柏崎刈羽原子力発電所7号機 原子炉建屋大物搬入建屋に関する 保安規定変更認可申請の概要

2020年6月8日

東京電力ホールディングス株式会社

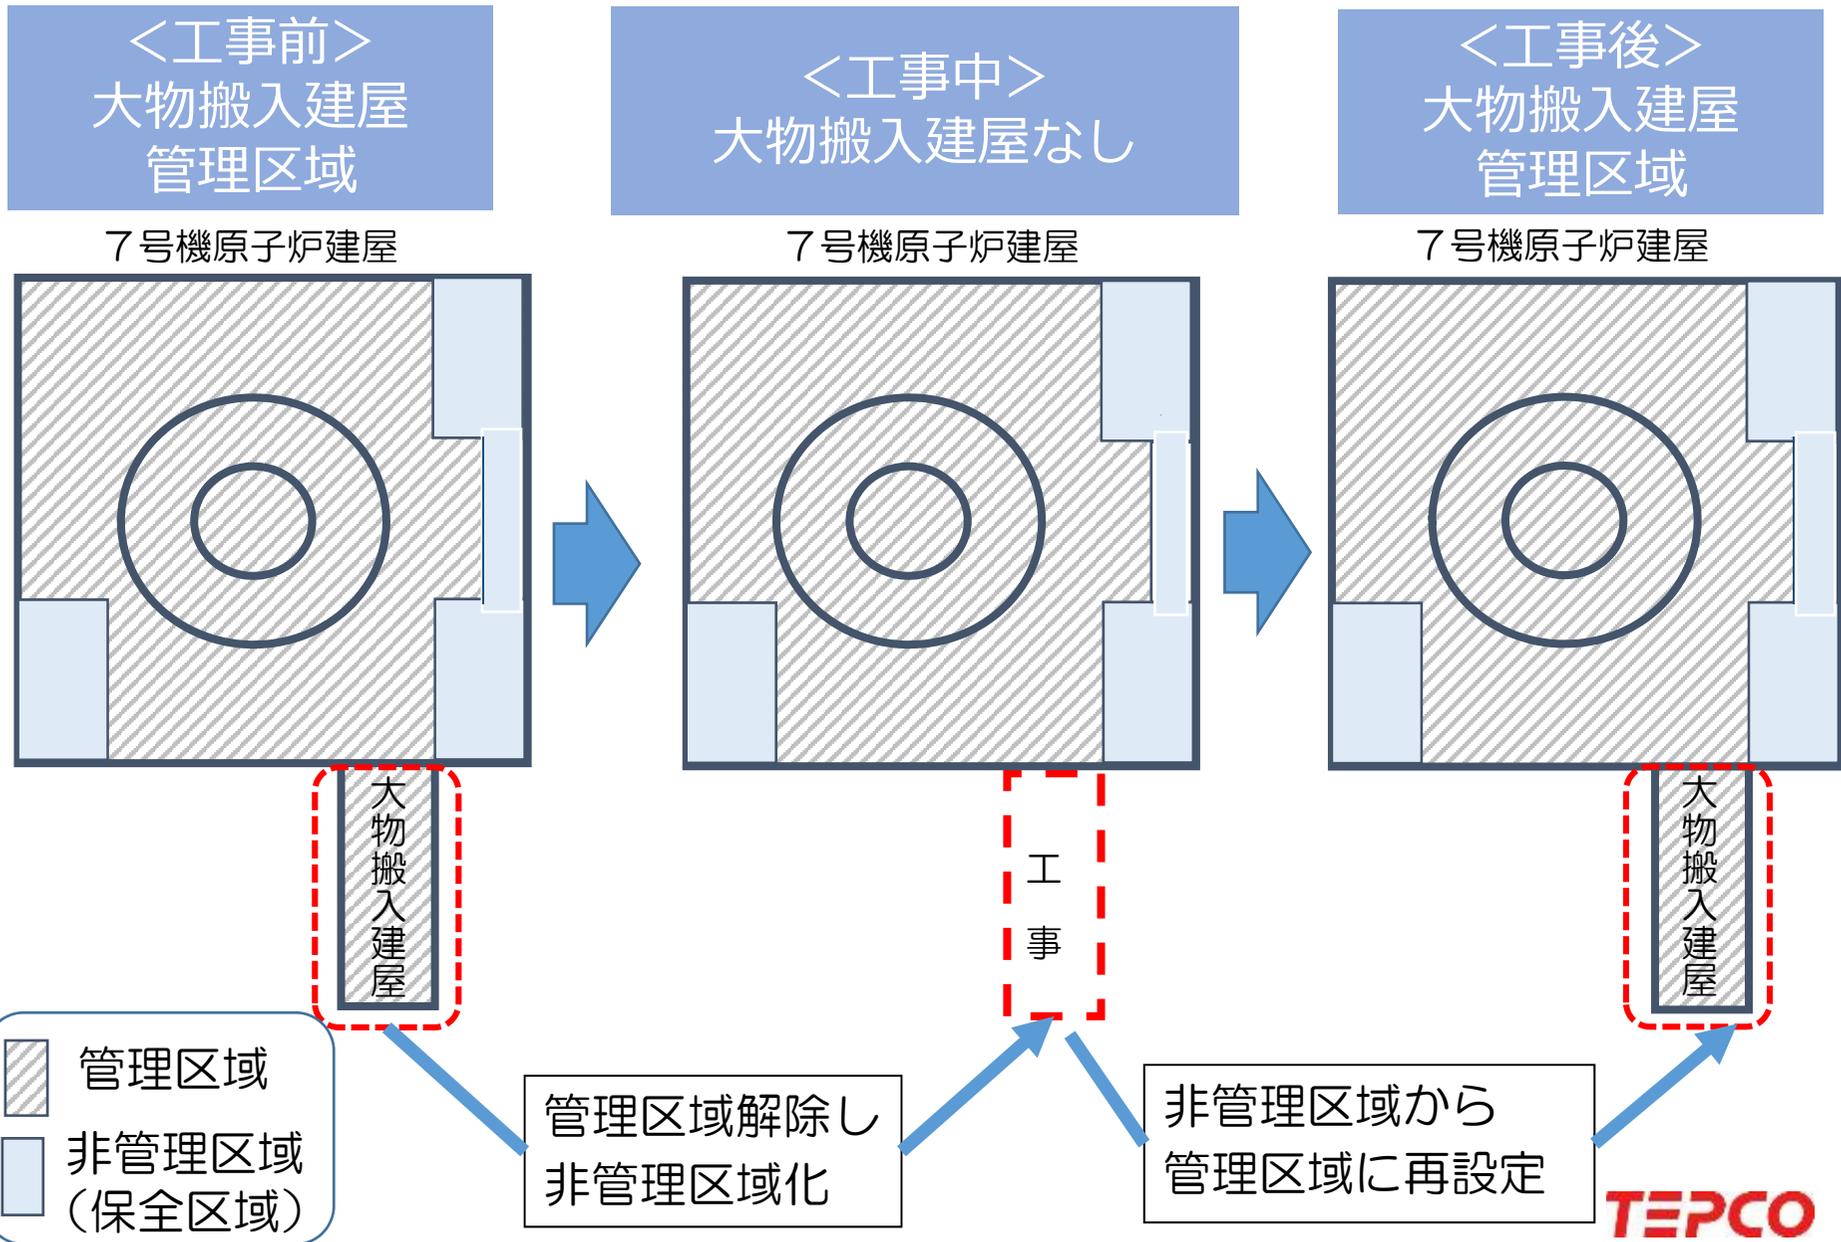
- 大物搬入建屋の管理区域および保全区域※の変更（再設定）

管理区域の再設定について

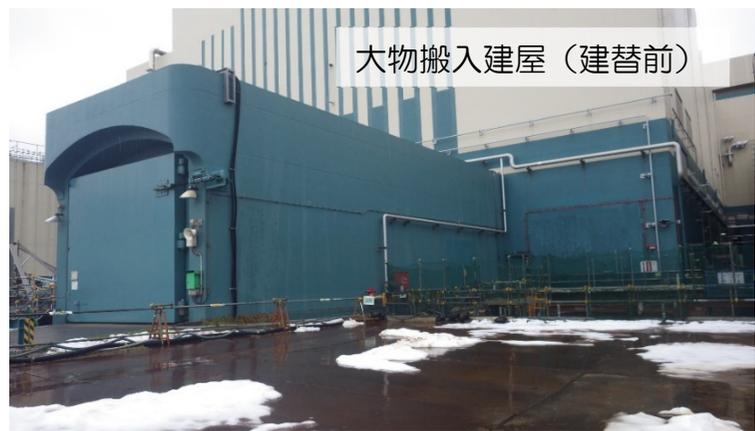
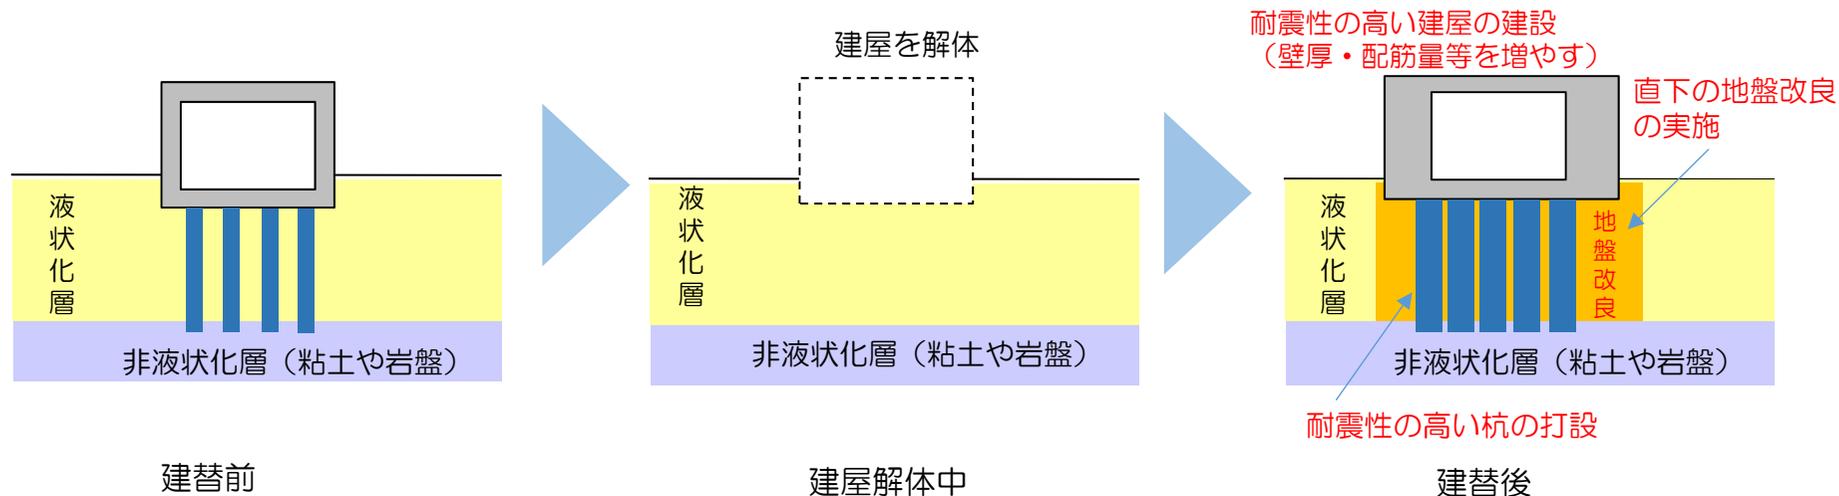
- 内容：基準地震動 S_s に対する耐震性能を有するように強化
- ① 建屋を撤去 ② 基礎地盤の改良 ③ 基礎杭を設置 ④ 耐震強化した建屋の新設
